Rättelser till Hydrographicas specialsjökort 615-00 Stockholms mellanskärgård

Sjökort 615-00 Stockholms mellanskärgård har tryckts i en ny utgåva (2) våren 2024. Tidigare rättelser har införts i den nya utgåvan och ett flertal mindre justeringar har gjorts. Nedan redovisas endast de viktigaste för den som inte vill skaffa den senaste utgåvan, där de redan är införda.

Rättelse 1

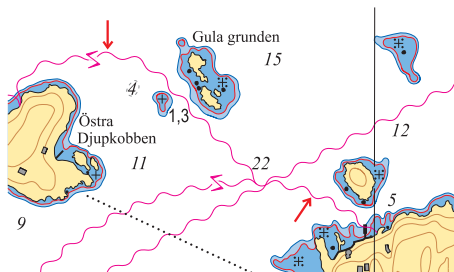
Sjökort 615-00 Stockholms mellanskärgård 2019/s 37 (Utgåva 1)
Pos 59°23',990; 18°43',267, Skagsfjärden - Fjärdgrundet
Inför djupsiffra 1,2 vid undervattenssten.
